Modulo per la presentazione delle osservazioni per i piani/programmi/progetti sottoposti a procedimenti di valutazione ambientale di competenza statale

ID: Codice procedura (ID_VIP/ID_MATTM): 12691

“Progetto di un impianto eolico denominato “Pitigliano” ubicato nei comuni di Pitigliano (GR) e Sorano (GR) costituito da 20 (venti) aerogeneratori di potenza nominale 7,0 MW per un totale di 140,0 MW con relative opere connesse ed infrastrutture indispensabili”

Immagine 1. Vincoli ex art. 136 del CBC dal PIT della Regione Toscana e zona approssimativa dove è progettato l'impianto industriale.

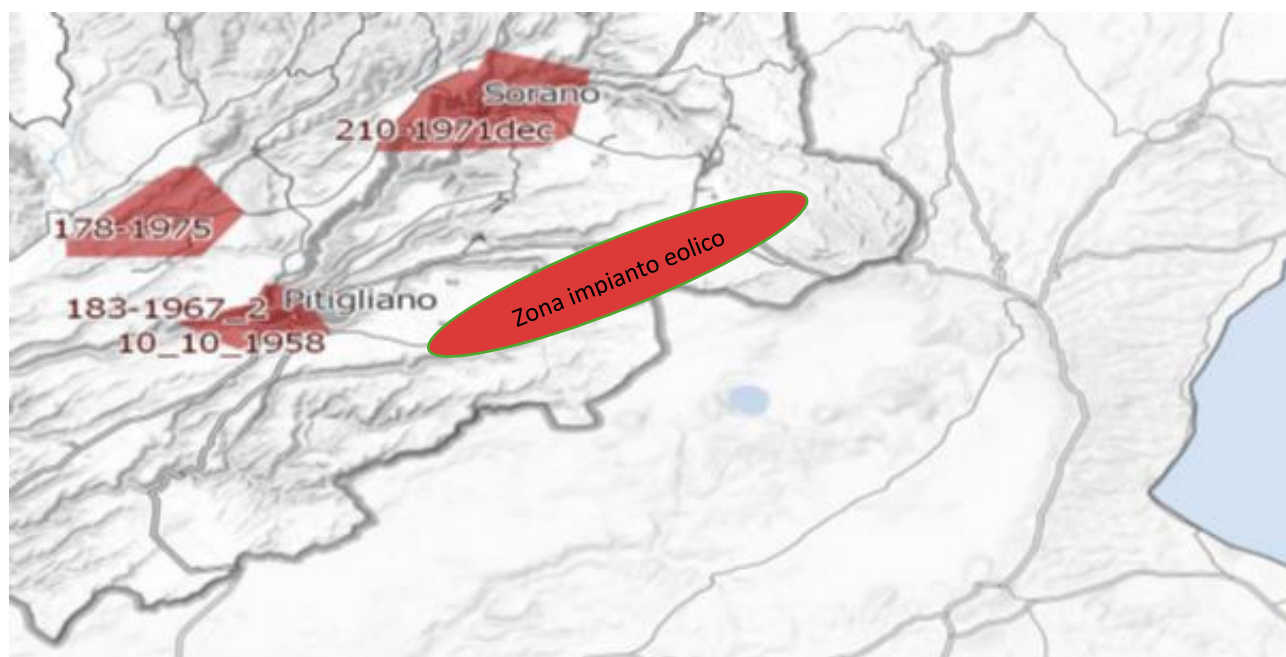
Al contrario si evidenzia che l'impianto eolico industriale citato non solo ricadrebbe con tutti e 20 gli aerogeneratori all'interno delle fasce di rispetto di 3 km di due vincoli paesaggistici di notevole interesse pubblico esistenti nella Regione Lazio e con una parte di essi nel vincolo paesaggistico del Centro abitato di Sorano (GR) quindi in aree non idonee all'installazione di impianti di energia rinnovabile. Addirittura, alcuni aerogeneratori sarebbero ubicati a poche centinaia di metri dai perimetri dei due vincoli paesaggistici laziali ex art 136 del CBC.

Inoltre, come sostiene la Proponente parte dell'impianto si verrebbe a trovare a 3,5 km dal centro abitato di Sorano. Infatti, tre degli aerogeneratori WTG 08, 09, 10 sono addirittura all'interno delle fasce di rispetto dei 3 km del suo vincolo paesaggistico di notevole interesse pubblico ex art 136 del CBC. Si evidenzia che così si crea

un'ulteriore incompatibilità con la tutela del Paesaggio.

Immagine 3. Cumulo di una parte di impianti eolici, fotovoltaici e geotermici industriali in progettazione ed esistenti intorno all’eolico industriale “Pitigliano”.

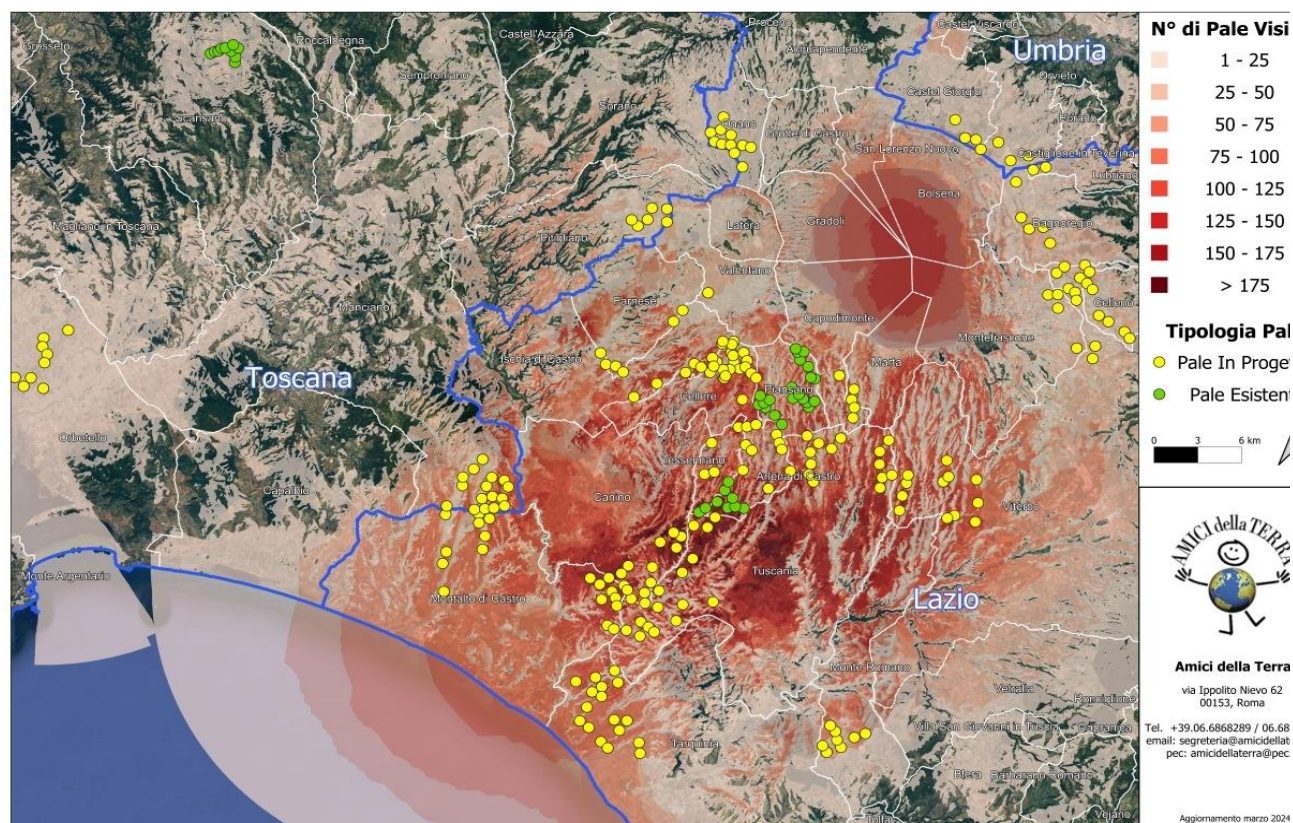
Beni Culturali “*Ambito paesaggistico, geologico e geomorfologico dell’orlo della caldera di Latera ...*” Non vengono nemmeno citati gli impianti eolici in progetto al MASE, il “Rempillo” (6 aerogeneratori) e un altro in verifica amministrativa di 14 aerogeneratori e 72, 6 MW. Ad oggi nei territori di Pitigliano, Sorano e in quello limitrofo potenzialmente potrebbero essere insediati 40 aerogeneratori alti 200 metri e larghi 170. Ma la proponente non cita neanche altri impianti che creerebbero il cumulo e quindi maggiore impatto. Infatti, sul territorio della “Città del Tufo” (Sorano e Pitigliano) impatterebbero anche l’impianto eolico “Montarzo” di Onano con 13 aerogeneratori con le dimensioni ricordate, l’altro eolico industriale nel territorio di Valentano con sette aerogeneratori (stesse dimensioni), gli impianti di Farnese con un minieolico di 3 Torri alte 60 metri già installate in località Poggio del Crognolo e l’impianto eolico industriale “Vallerosa” (7 aerogeneratori alti 200 metri e larghi 158 metri) in procedura VIA presso la Regione Lazio. Inoltre, altri impianti del minieolico già presenti a Valentano, Cellere e Piansano e due progetti eolici industriali con le stesse dimensioni (200 m x 170 m) nel Comune di Ischia di Castro. La valutazione del cumulo non prende neanche in considerazione gli impianti industriali di fotovoltaico e agrivoltaico in progetto a Farnese, Valentano, Ischia di Castro, Cellere. L’impianto geotermico in procedura Via al MASE, progettato nella Caldera di Latera. Quindi è stata effettuata una valutazione del potenziale impatto cumulativo non veritiera a dispetto di quanto affermato dalla proponente che sostiene di aver preso in considerazione uno spazio di 10 km intorno al suo impianto per gli impatti che si creerebbero.

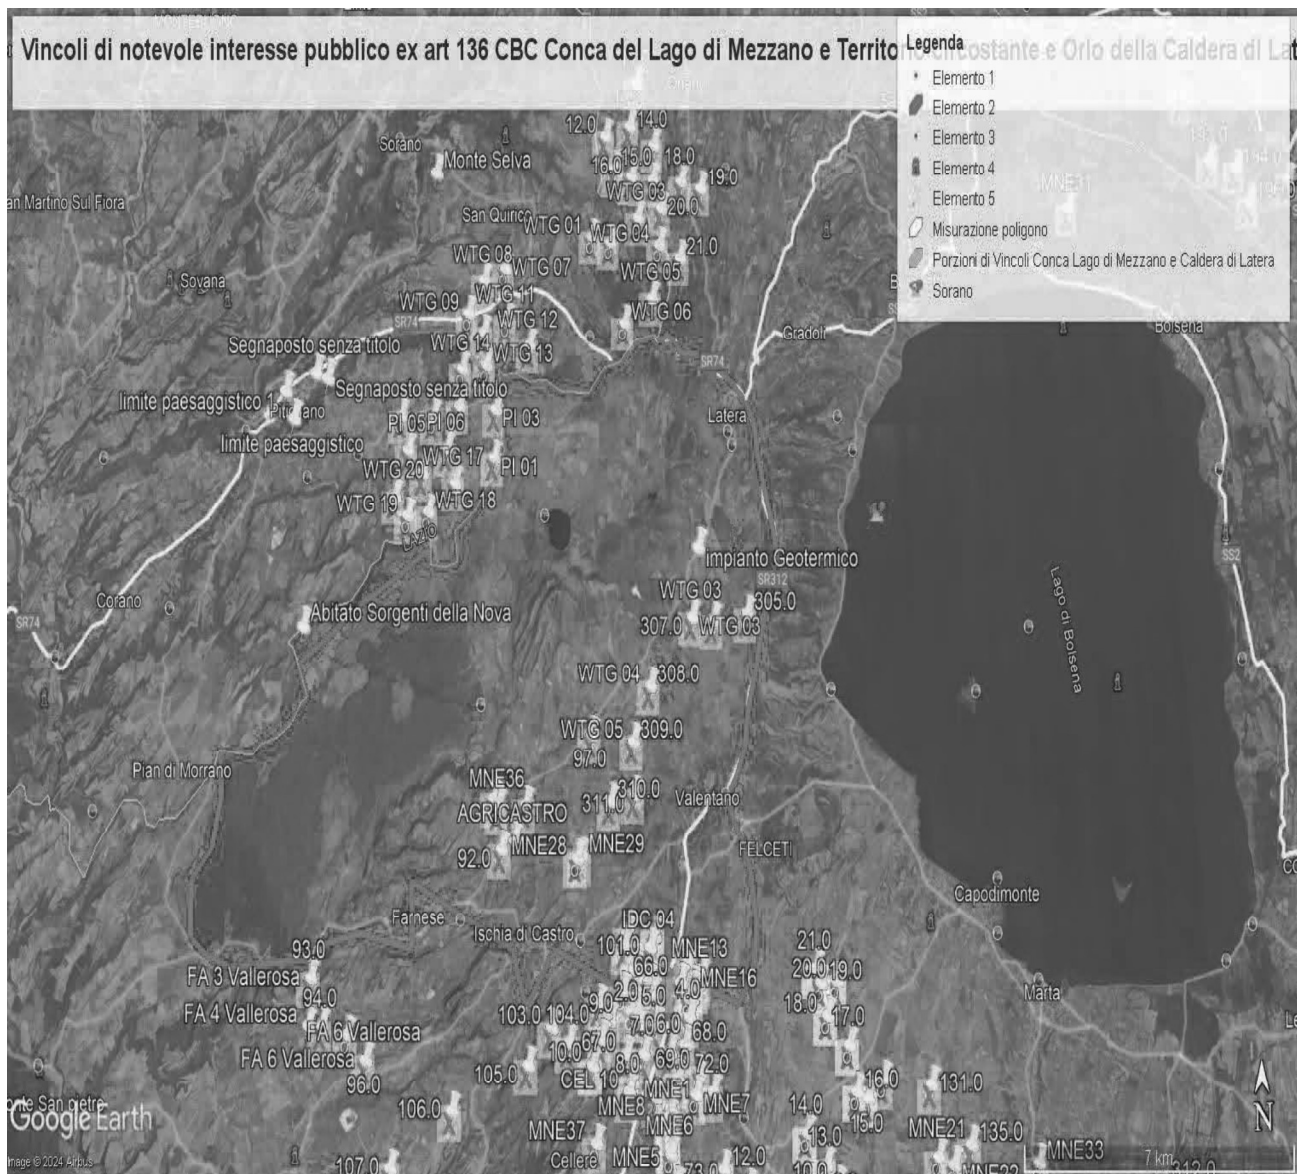
ma nelle sue immediate vicinanze (a soli 100 metri i primi due aerogeneratori) oltre ad impattare sul territorio e sulle economie di cinque Comuni del Lazio (Farnese, Onano, Latera, Valentano, Grotte di Castro e Gradoli) si trova nelle fasce di rispetto dei Beni di notevole interesse pubblico come si è evidenziate nelle Osservazioni precedenti e crea degli impatti negativi anche sui beni naturalistici come verrà dettagliato nell'Osservazione relativa alla Vinca. Inoltre, andrebbe a sommarsi al già enorme cumulo di impianti eolici e fotovoltaici e geotermici che creano una elevata criticità ambientale nella provincia di Viterbo e interferiscono anche con il territorio toscano come si può vedere dalle varie immagini dell'Allegato n. 1.

IMMAGINE n. 3 Impianto eolico industriale "Pitigliano" e distanze aerogeneratori dai Vincolo "Orlo della Caldera di Latera.

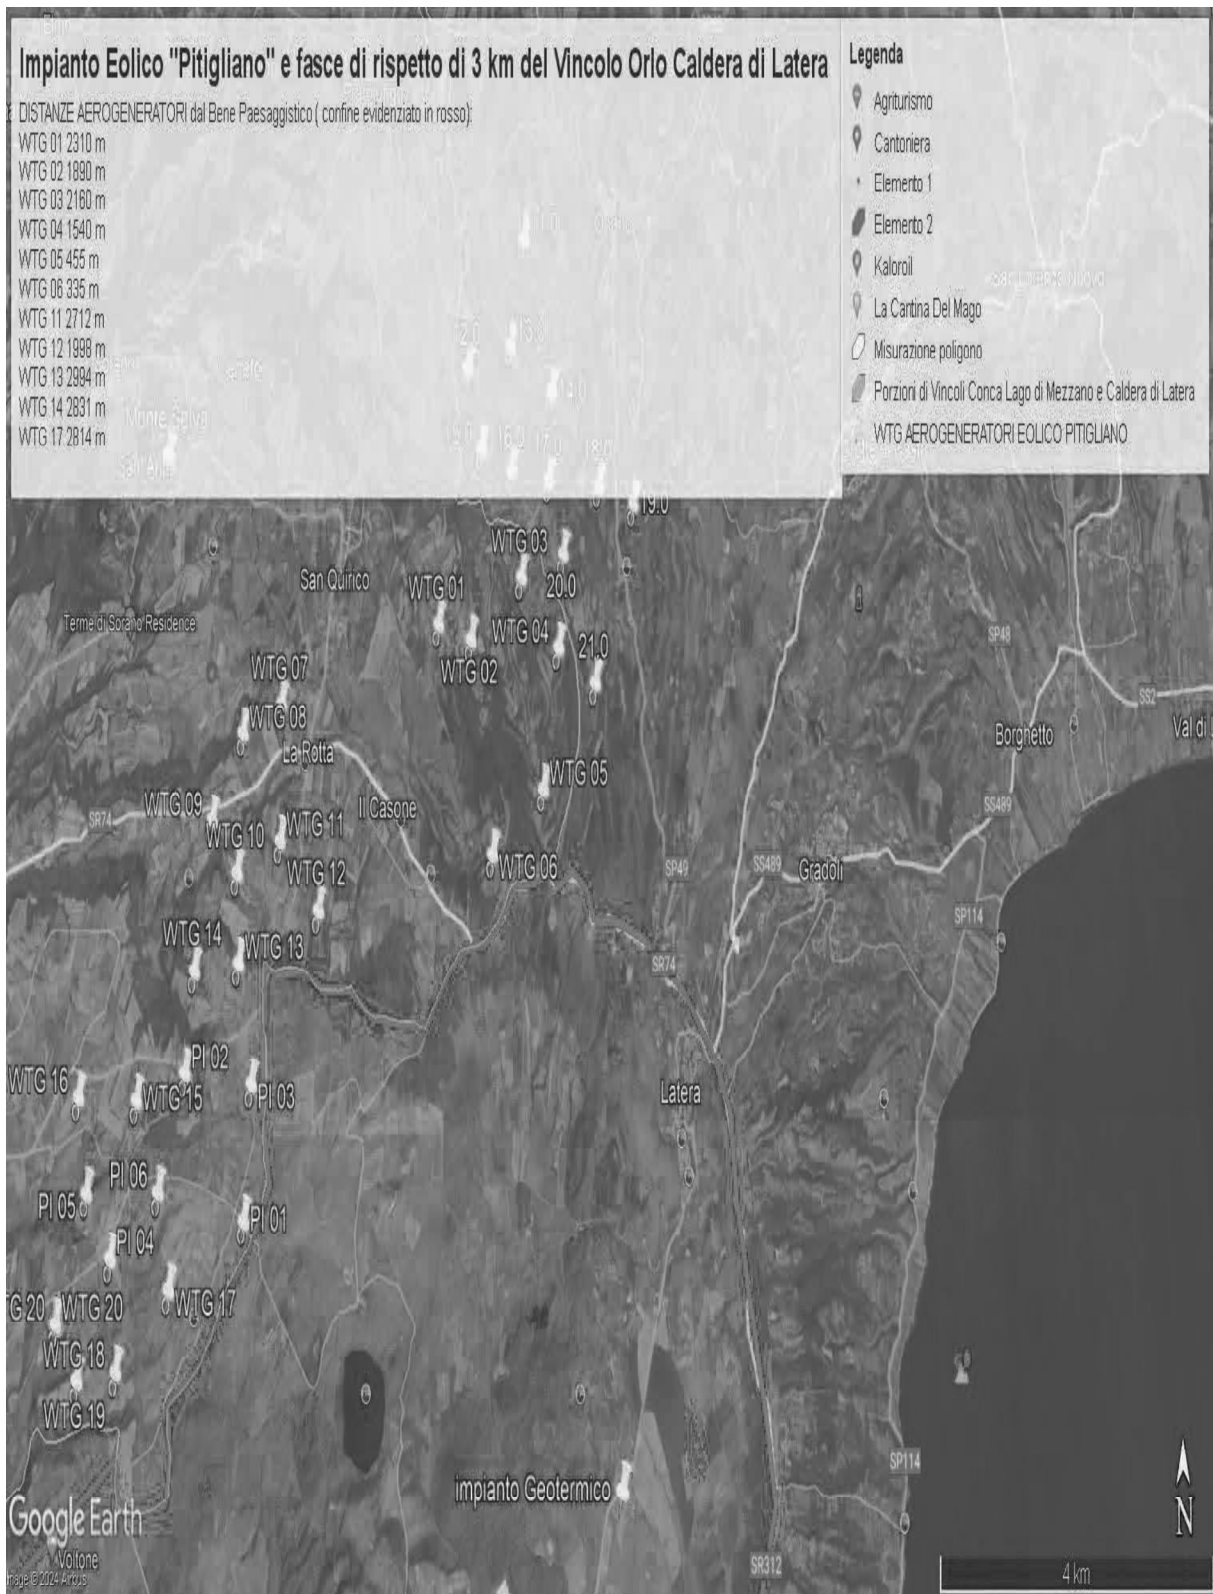
Come è illustrato nell'immagine si ribadisce che l'impianto industriale "Pitigliano" ricade completamente all'interno delle fasce di rispetto dei due vincoli di notevole

interesse pubblico e lambisce quelle di un terzo vincolo e quindi come affermato dal Consiglio di Stato nelle sentenze citate, l'impianto è insediato in area non idonea ai sensi dell'art. 20 comma 8 lettera c quater del D.Lgs. n. 199/2021 e ss.mm.ii al contrario di quanto sostiene la proponente.
